INFORME ESTRUCTURAL DEL AEROPUERTO INTERNACIONAL DE PASAJEROS VEALASCO ASTETE DEL CUZCO

INFORME TECNICO ESTRUCTURAL - INFRAESTRUCTURA AEROPUERTO CUZCO

El colegio de Ingenieros del Perú a Nivel Nacional, a través de la Comisión Nacional de Infraestructura afectadas reconocida con Resolución N.º 045-2025-2027-CN-CIP y a solicitud de CORPAC, se elabora el Informe Técnico especializado en estructuras, de la **INFRAESTRUCTURA DEL AEROPUERTO DEL CUZCO**, Ubicado en la Avenida Velasco Astete s/n WANCHAQ-CUZCO.

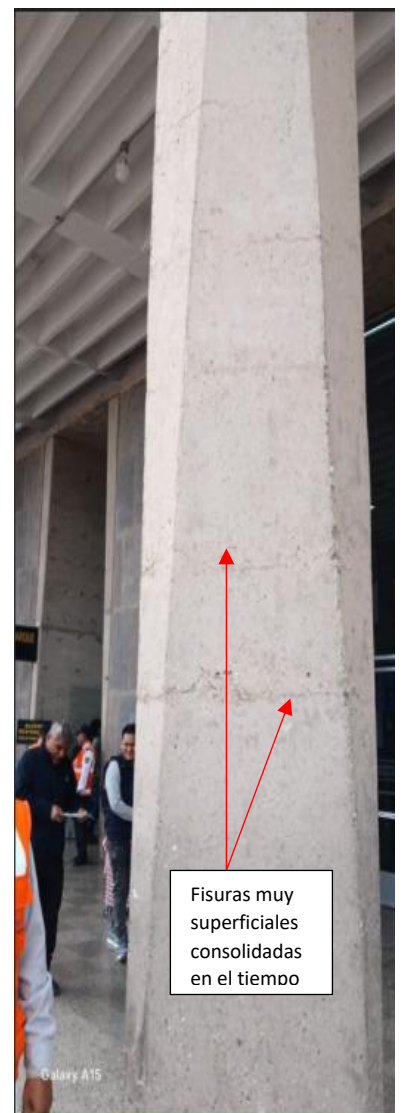
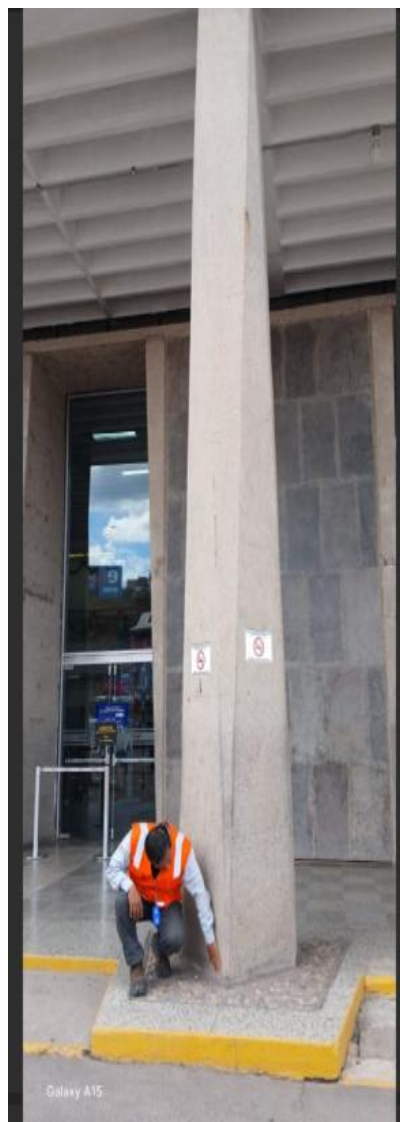
Se aprecia en las presentes vista fisuras superficiales consolidadas en el tiempo, que no han sufrido mayores daños, esto nos manifiesta que la columna en algún momento de sus funciones y probablemente en un remesón sísmico haya intentado deflectar por ser una columna Flexible, quedando esa marca como muestra de lo ocurrido. También observamos que en la base encuentro nivel de piso y columna ha sufrido degradación erosiva del agua, en tiempo de lluvias intensas, **quedando debilitado con probable exhibición del acero de la columna, lo que si no se ha podido detectar con claridad es el fenómeno de afectación y degradación del acero carbonatado, ya que el concreto si esta carbonatado al 100%.**

Grietas por
carbonatación de
acero de la estructura

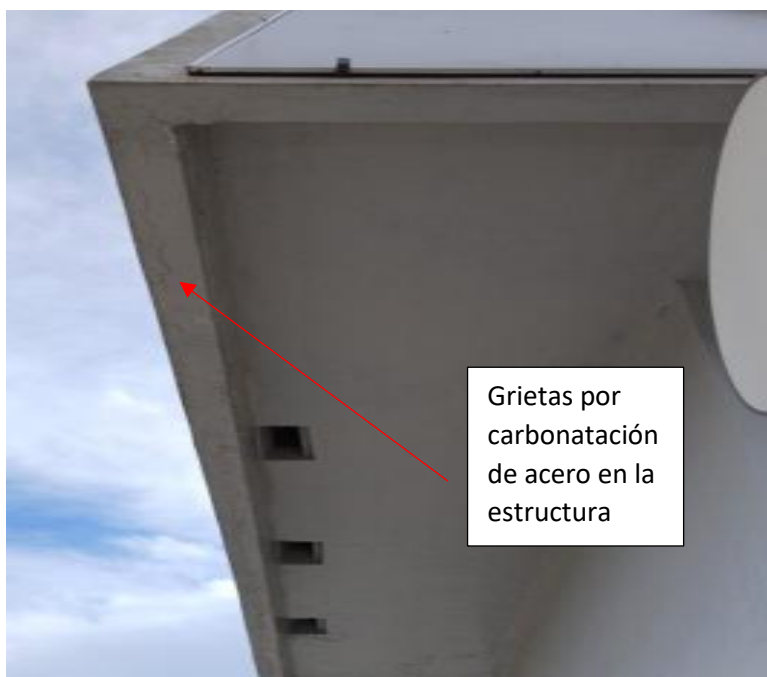
Se aprecia un techo con falta de mantenimiento, no solo se debe proteger las vigas principales , también se debe proteger la losa de concreto, no existe protección contra la lluvia idónea, se observa también que no se aprecia ninguna tendencia de degradación del concreto tanto de la losa como la de las vigas principales, tampoco se evidencia deflexión alguna, lo que indica que al momento de este informe esta trabajando, siguiendo los parámetros de su diseño primigenio

Grietas por carbonatación de acero en la estructura

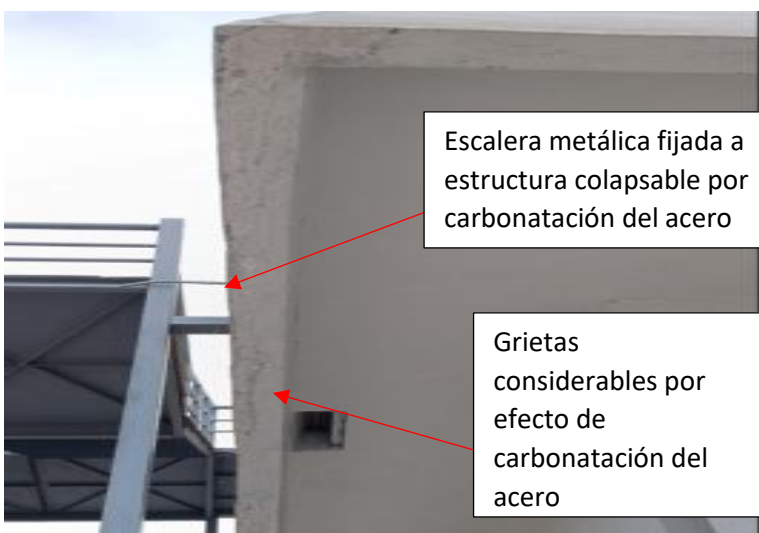
Escalera metálica fijada a estructura colapsable por carbonatación del acero

Grietas considerables por efecto de carbonatación del acero

Carga puntual, de escalera metálica sobre viga principal

Fisura por efecto de sobrecarga puntual que esta al costado de escalera metálica

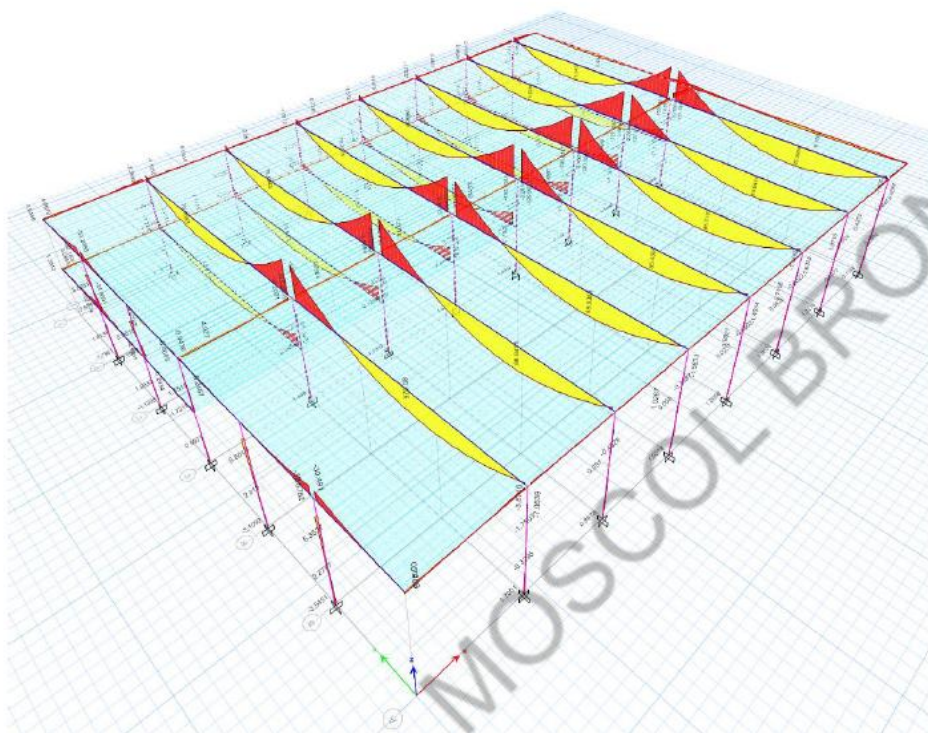
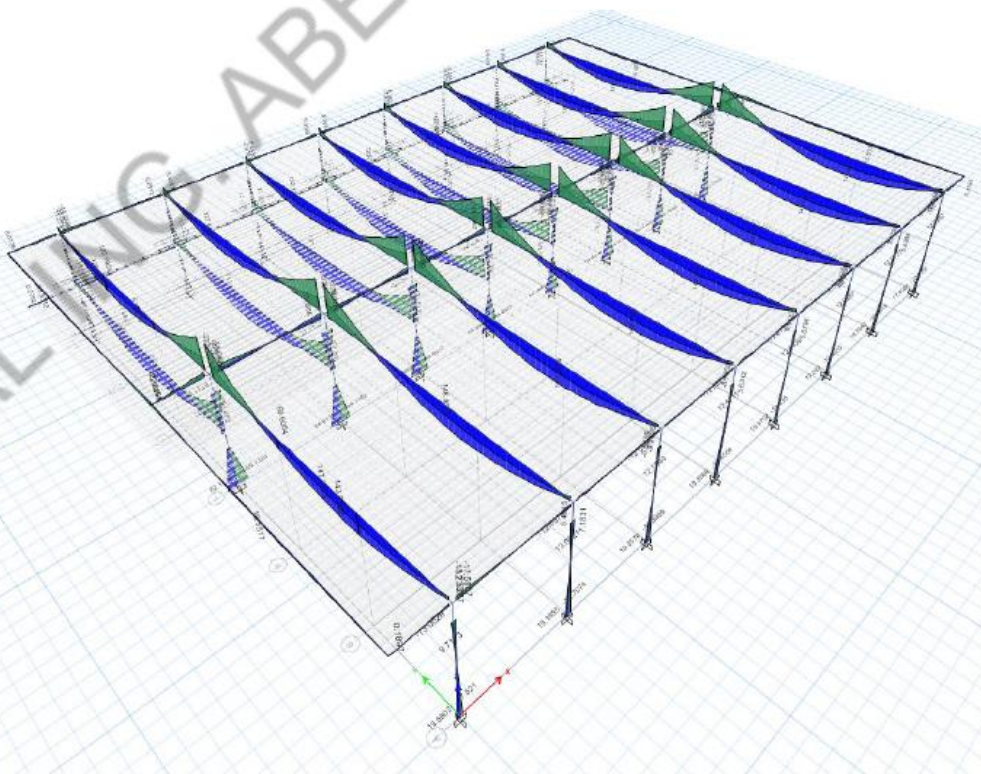
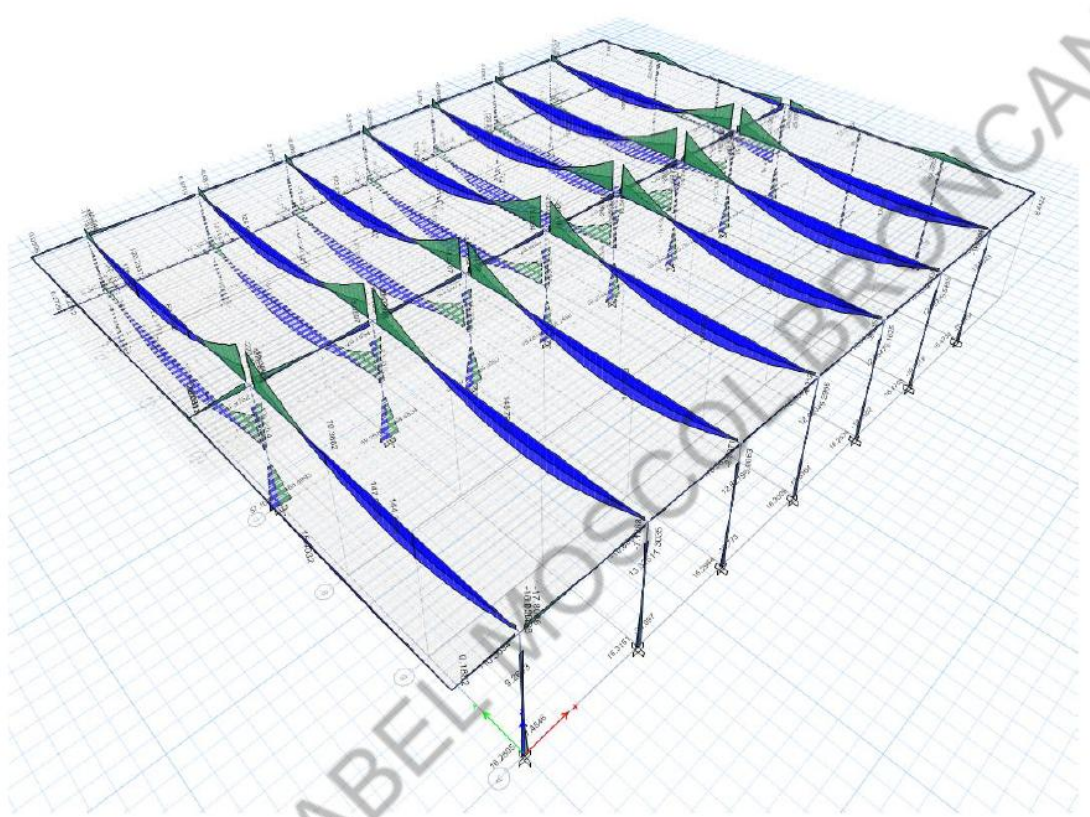
Estos valores obtenidos del análisis me indica que el eje Y en todos los bloques es más rígida que el eje X, estos nos indica que las deformaciones mayores nos aproximan a la consideración de un piso blando no rígido, por lo tanto, de configuración **estructural FLEXIBLE**

Esto también es predecible, dada que la configuración de las columnas y vigas, son de gran altura y de gran longitud y ningún elemento estructural adicional que me permita controlar las restricciones laterales. Adicionalmente el análisis practicado es a través del método elástico.

LA SOLUCION A PRACTICAR ES LA DE INCREMENTAR RIGIDEZ A LA ESTRUCTURA EXISTENTE CON UNA ARQUITECTURA ACTUALIZADA Y MODERNA PARA FINALMENTE PRACTICAR EN LA ESTRUCTURA EL METODO A LA ROTURA CONTROLADA CON EL ANALISIS SUGERIDA EN LA NORMA E-030 SISMORESISTENTE PARA ESTOS CASOS

Imagen del Plano: Vigas de cimentación, octubre del año 1964, se observa claramente espaciamiento excesivo en los estribos.

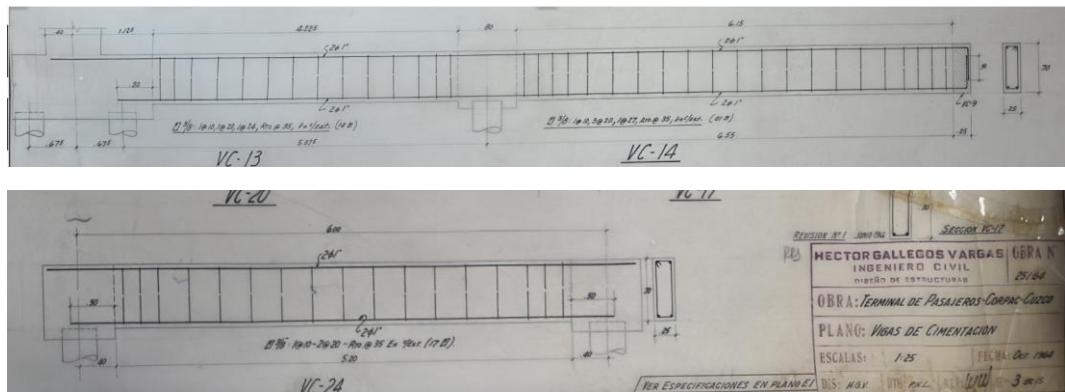
- Confinamiento: Un espaciamiento excesivo de estribos ($s > d/4$) o límites específicos como 6 pulgadas) impide que el núcleo de concreto soporte cargas extremas, facilitando el pandeo de las barras longitudinales y el colapso del núcleo bajo eventos sísmicos.
